Modulo per la presentazione delle osservazioni per i piani/programmi/progetti sottoposti a procedimenti di valutazione ambientale di competenza statale

ID: Codice procedura (ID_VIP/ID_MATTM):10844

Impianto per la produzione di energia elettrica da fonte eolica, costituito da 6 aerogeneratori della potenza complessiva di 37,2 MW, un sistema di accumulo da 25 MW e relative opere connesse in località "Rempillo" nel comune di Pitigliano (GR).

Analisi degli Impianti Eolici Esistenti e in Progetto

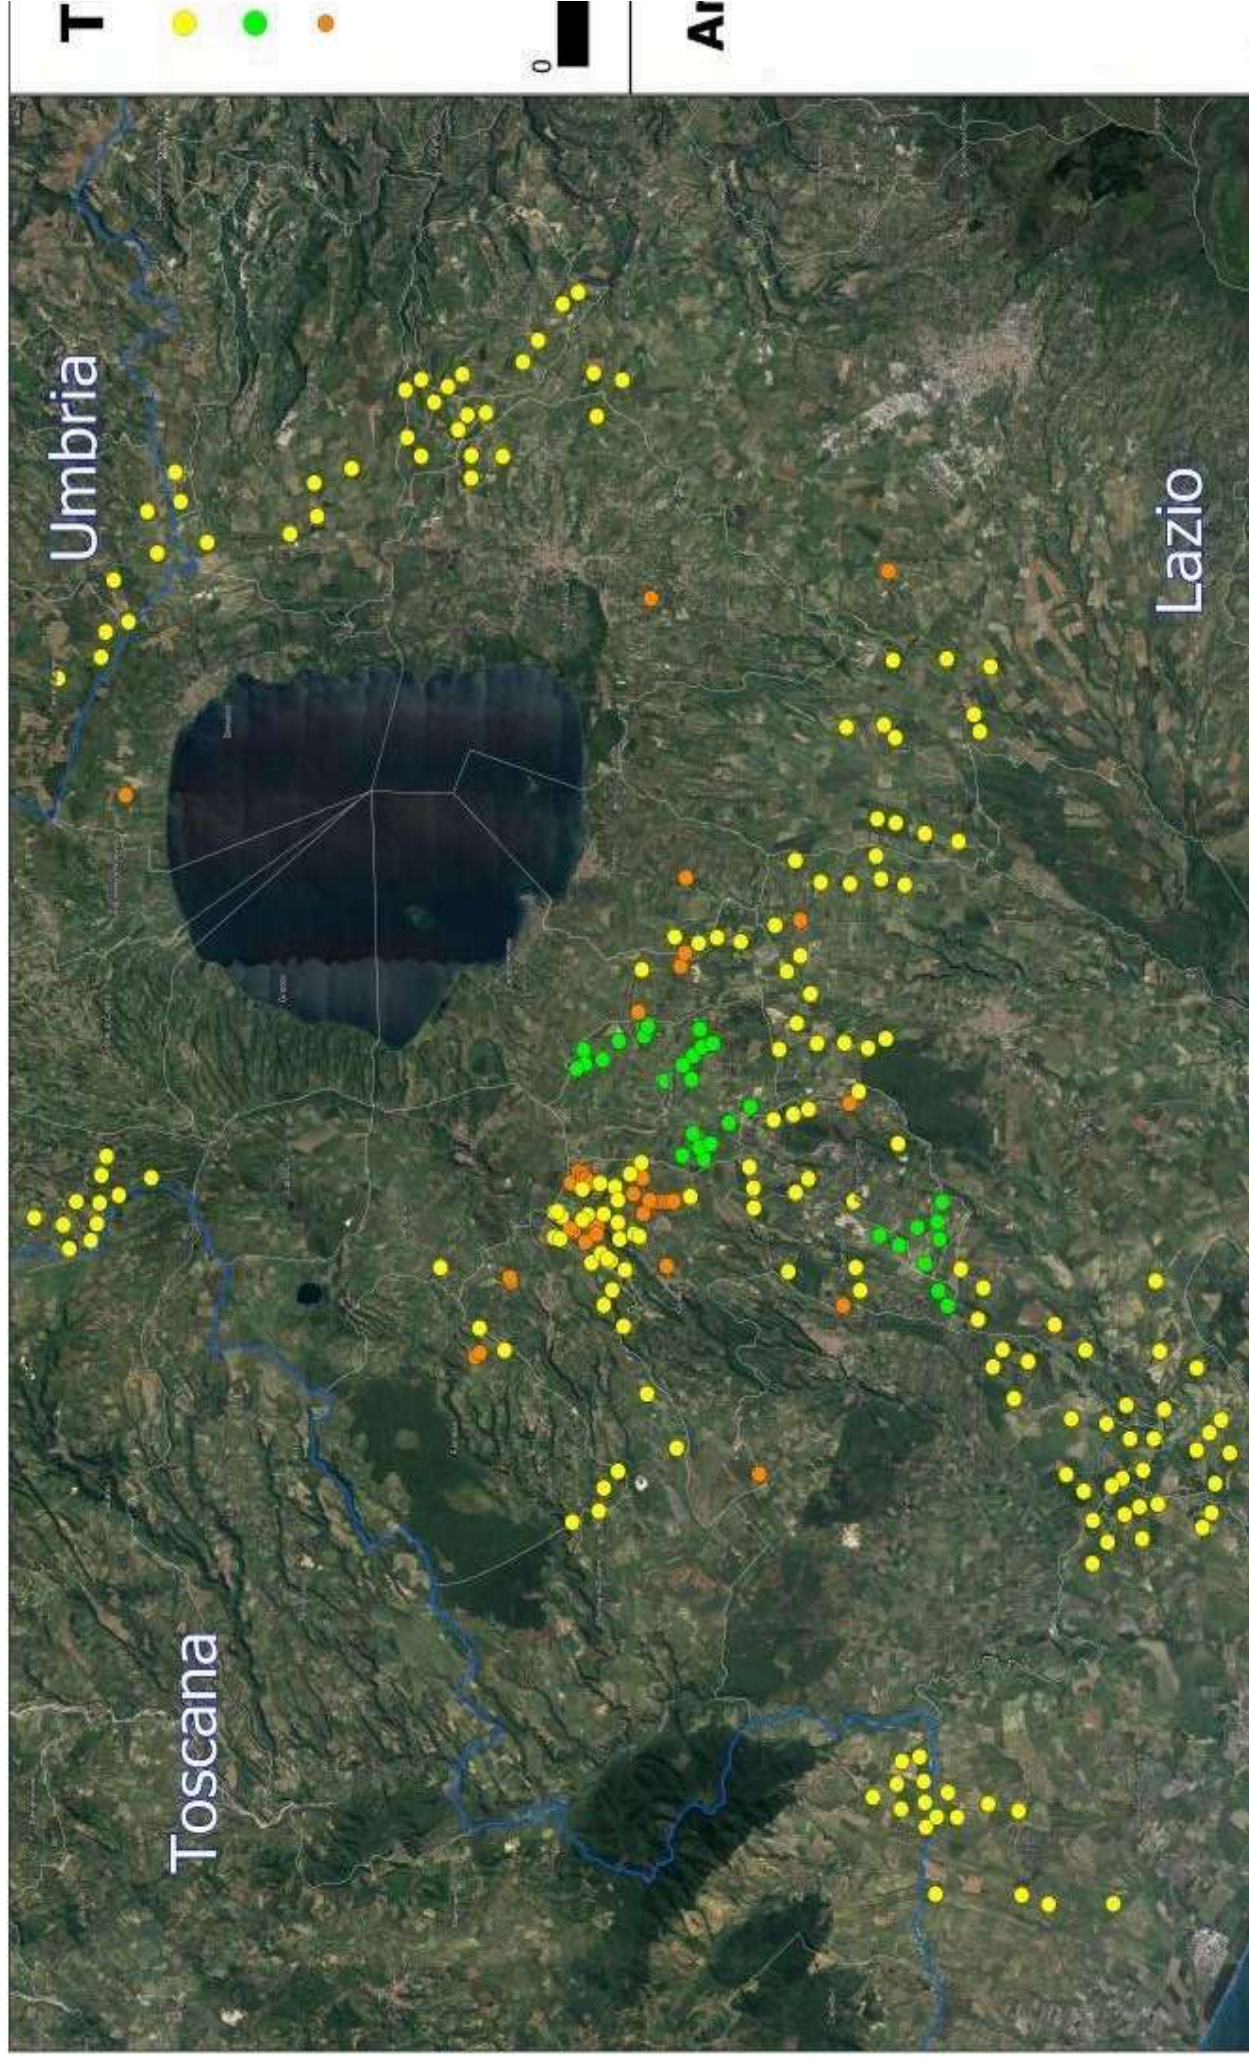
Quindi anche la Regione come Ente deputato dalla normativa nazionale a legiferare sulle aree idonee e non idonee si è espressa riguardo al fatto che abbia assolto ai doveri e alle quote stabilite dal PNIEC e in ambito regionale la provincia di Viterbo è stata quella con il più alto tasso di impianti FER tra tutte e quindi ormai satura ed il cumulo degli impianti FER installati, autorizzati e in progetto rappresenta una **elevata criticità per la sostenibilità ambientale di ulteriori eventuali iniziative**. L'impianto eolico “ Rempillo” pur essendo “esterno al confine provinciale e regionale ma nelle sue immediate vicinanze (a soli 100 metri i primi due aerogeneratori) oltre ad impattare sul territorio e sulle economie di tre Comuni del Lazio (Farnese, Valentano e Latera) si trova nelle fasce di rispetto dei Beni di notevole interesse pubblico come si è evidenziate nelle Osservazioni nn. 1 e 2 e crea anche degli impatti negativi anche sui beni naturalistici come verrà dettagliato nell'Osservazione n. 4. Inoltre andrebbe a sommarsi al già enorme cumulo di impianti eolici e fotovoltaici e geotermici che già creano una elevata criticità ambientale nella provincia di Viterbo e interferiscono anche con il territorio toscano come si può vedere dalle immagini nn. 4 e 5 dell'Allegato n. 1.
